改善箇所説明図

改善の内容

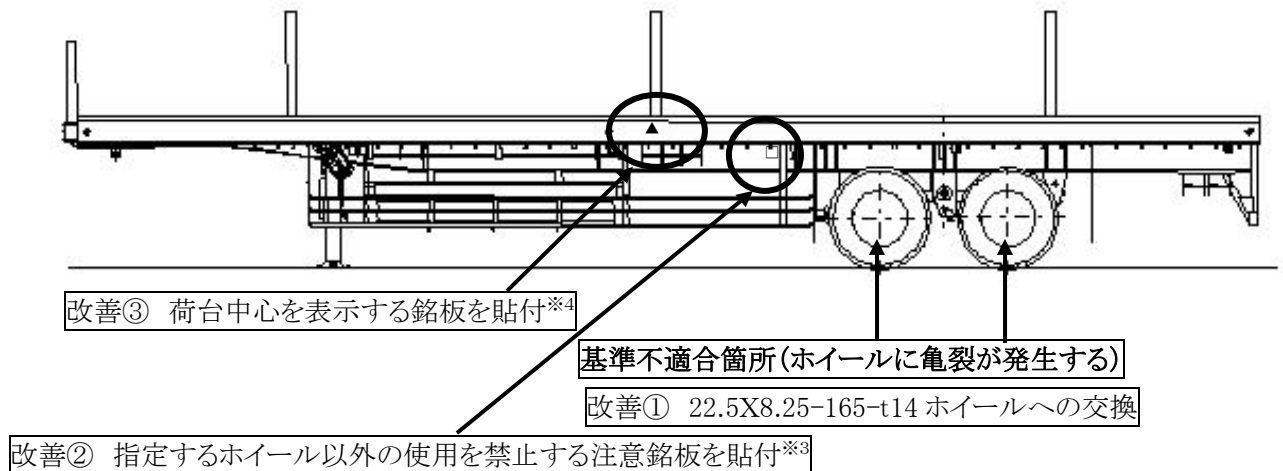
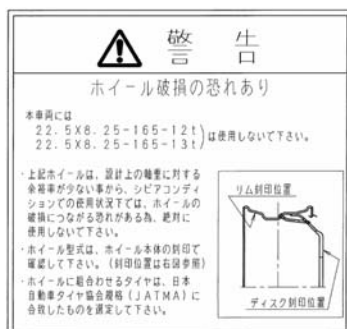
軸重緩和をうけたバラ積み緩和2軸トレーラにおいて、装着しているホイールの疲労限界軸重が、車両の設計上の軸重に対して、余裕が少ないものがある。そのため、積荷の積載位置が荷台中心から後軸寄りになった場合やシビアコンディションでの使用において軸重がホイールの疲労限界軸重を超え、ホイールに疲労亀裂が発生し、そのまま使用を続けると、最悪の場合、ホイールが破損し車輪が脱落するおそれがある。

- ①当社製作時に「22.5X8.25-165-t12」または「22.5X8.25-165-t13」のホイールを装着したトレーラについて、「22.5X8.25-165-t14」のホイールに交換する。
 - ②全車両、指定するホイール以外の使用を禁止する注意銘板を後軸付近に貼付する。
 - ③荷台中心位置を表示する銘板を車両側面に貼付する。(タンクトレーラを除く。)
- なお、対策品の準備に時間を要するため、暫定対策として点検整備の確実な励行によるホイール亀裂の確認等についてダイレクトメールによる注意喚起を実施する。

※3 指定するホイール以外の使用を禁止する銘板

※4 荷台中心を表示する銘板
